**Vorlagen Nr. 61/001/2017**

Fachbereich: Planungsamt Bearbeiter/in: Michael Münch	Datum: 19.01.2017 Az.: 61-3-A-735-01/17
--	--

**82. FNP- Änd. und BP H 51 Cleverfeld in Erkrath;  
Bet. gem. § 4 (1) BauGB**

Abb. 2: Bereich der geplanten Ersatzfläche für das Naturschutzgebiet Cleverfeld (Stadt Erkrath, Stadtkarte 2015, © Geobasisdaten Kreis Mettmann)

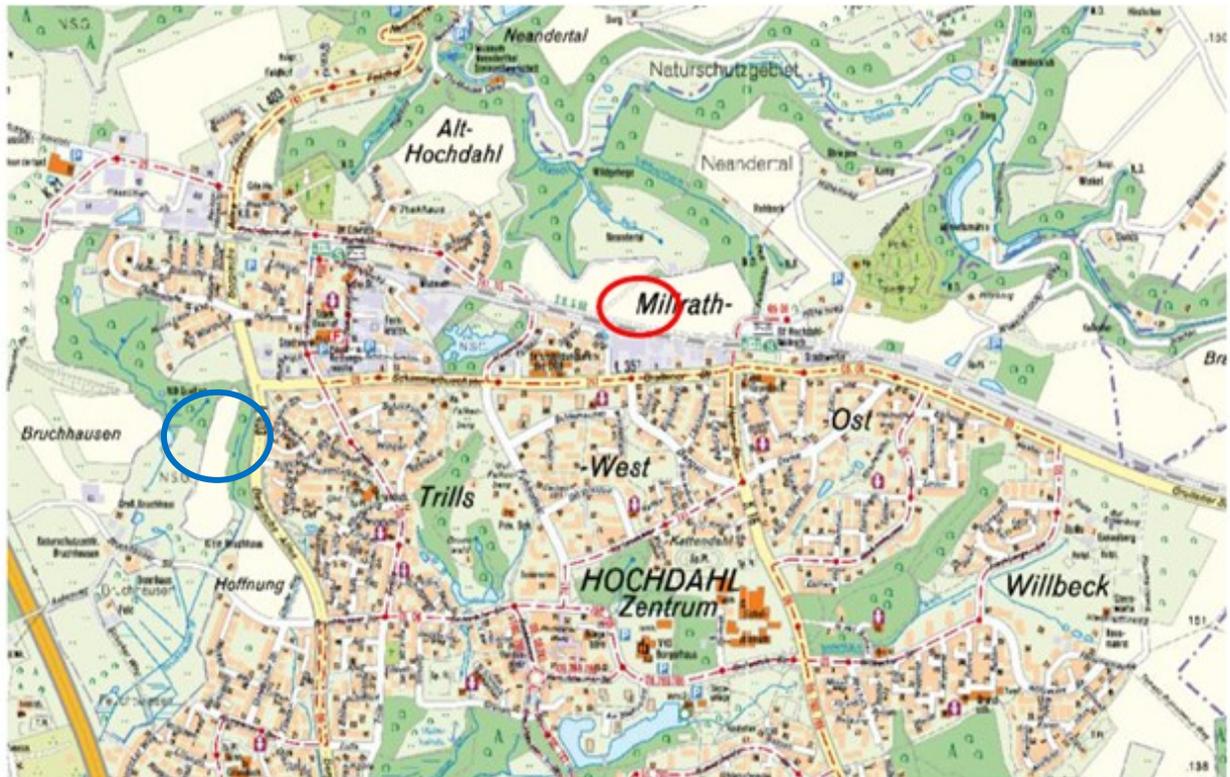
Da das gesamte Plangebiet in einem Naturschutzgebiet liegt, das bei Planrealisierung aus dem Landschaftsplan entlassen werden muss, hat die untere Naturschutzbehörde die Stadt Erkrath gebeten, Überlegungen dahingehend anzustellen, hierfür eine perspektivische Kompensation einzuplanen, also eine Art „Ersatzfläche“, die in einem späteren Landschaftsplan-änderungsverfahren nach Abwägung aller Belange ggf. als NSG festgesetzt werden könnte. Seitens der Stadt Erkrath wurde jetzt hierfür eine Fläche im Norden des Stadtteils Hochdahl zwischen der Bahnlinie und dem NSG „Neandertal“ vorgeschlagen (siehe unten, roter Kreis). Ob diese Fläche – ggf. über Eingriffsausgleichsmaßnahmen – entsprechend entwickelt werden kann oder ob ggf. eine andere, von der unteren Naturschutzbehörde alternativ vorgeschlagene Fläche bei Bruchhausen (siehe unten, blauer Kreis) sich perspektivisch als geeigneter erweist, muss sich im weiteren Planungsverfahren noch konkretisieren.
